**INFORME DE HITO DE CONTROL
N° 021-2024-OCI/4164-SCC**

**OBRA: “MEJORAMIENTO Y AMPLIACIÓN DEL SERVICIO DE
AGUA POTABLE URBANO EN LA INSTALACIÓN DE LA
LÍNEA DE IMPULSIÓN DEL POZO TUBULAR N° 4, AL
RESERVORIO R-IV, EN EL SECTOR MONTE CHIMBOTE DEL
DISTRITO DE CHIMBOTE DE LA PROVINCIA DE SANTA DEL
DEPARTAMENTO DE ÁNCASH”,
CON CUI N° 2515380**

**HITO DE CONTROL N° 04 – EJECUCIÓN CONTRACTUAL Y
VALORIZACIÓN N° 3**

Imagen n. ° 19
Plano n. ° 27, E-7 “Muro de contención: Pantalla y Cimentación”

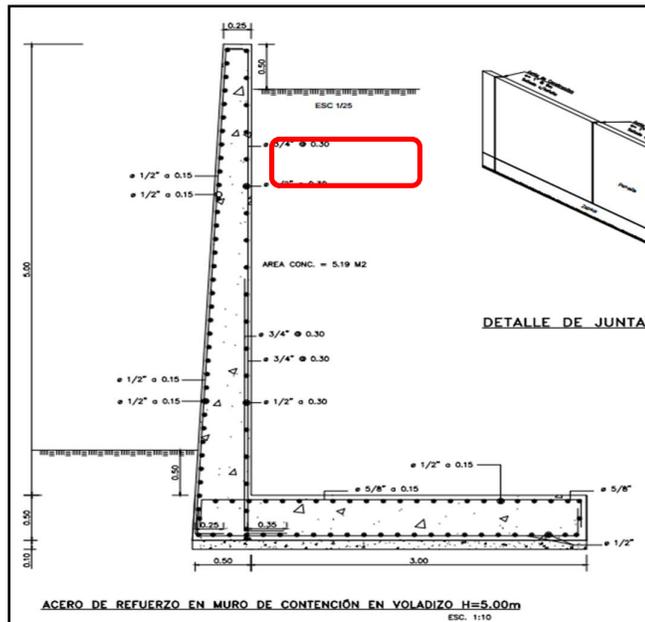
De acuerdo con el expediente técnico en el plano n.º 27, E-7 “Muro de contención: Pantalla y Cimentación” se puede observar que la distribución correspondiente a las varillas de acero vertical de diámetro Ø 3/4” en el muro de contención está espaciada cada 0.30 m, distribuido en toda la longitud del mismo.

De las imágenes n. °s 20 y 21 se observa que la distribución del acero vertical no está de acuerdo a lo señalado en el Plano n. ° 27, E7 “Muro de contención: Pantalla y Cimentación” del expediente técnico aprobado, el cual indica que la **distribución de varillas de acero vertical de diámetro Ø3/4” para el muro de contención debe estar**

espaciada a cada 0.30m; sin embargo, al realizar la medición este espaciamiento es de 0.40 m, generando de esta manera que se utilicen menos varillas de acero y que la estructura no se comporte de una manera adecuada, incumpliendo lo detallado en el plano del expediente técnico aprobado.

Imágenes n. °s 22 y 23

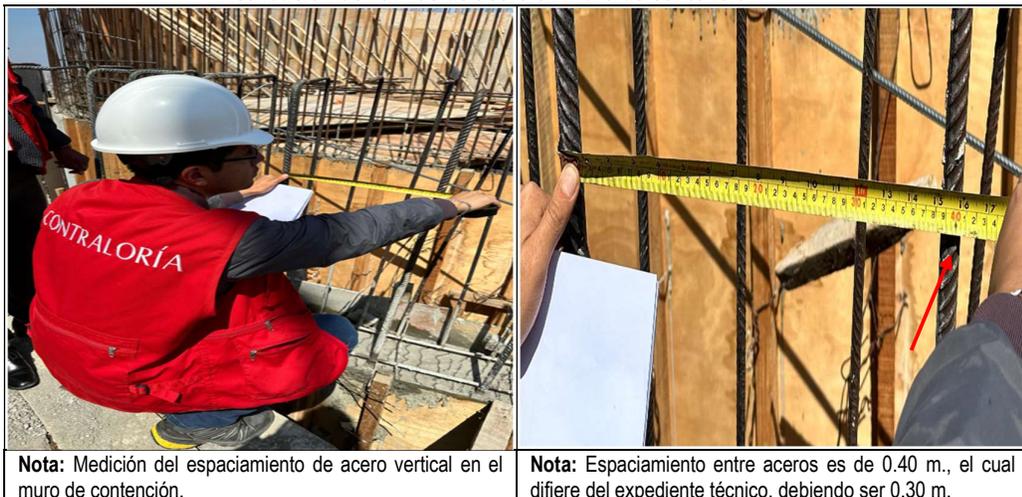
De las imágenes n. °s 22 y 23 se observa que la distribución de estribos no está de acuerdo a lo señalado en el Plano n. ° 27, E7 "Muro de contención: Pantalla y Cimentación" del expediente técnico aprobado, el cual indica que la **distribución de varillas acero vertical de diámetro Ø3/4" para el muro de contención debe estar espaciada a cada 0.30m**; sin embargo, al realizar la medición este espaciamiento es de 0.37 m, generando de esta manera que se utilicen menos varillas de acero y que la estructura no se comporte de una manera adecuada, incumpliendo lo detallado en el plano del expediente técnico aprobado.

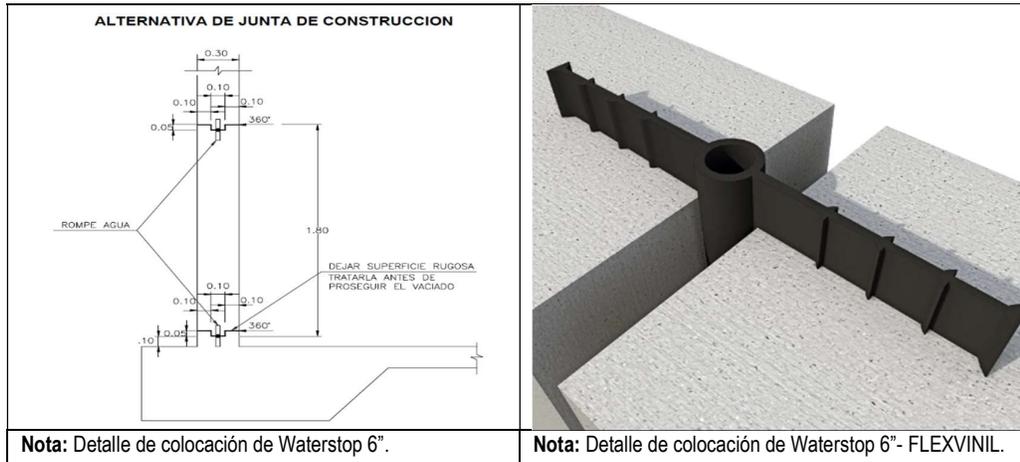
De las imágenes n. °s 26 y 27 se observa que la distribución de estribos no está de acuerdo a lo señalado en el Plano n. ° 27, E7 “Muro de contención: Pantalla y Cimentación” del expediente técnico aprobado, el cual indica que la **distribución de varillas de acero vertical de diámetro Ø3/4” para el muro de contención debe estar espaciada a cada 0.30m**; sin embargo, al realizar la medición este espaciamiento es de **0.46 m**, generando de esta manera que se utilicen menos varillas de acero y que la estructura no se comporte de una manera adecuada, incumpliendo lo detallado en el plano del expediente técnico aprobado.
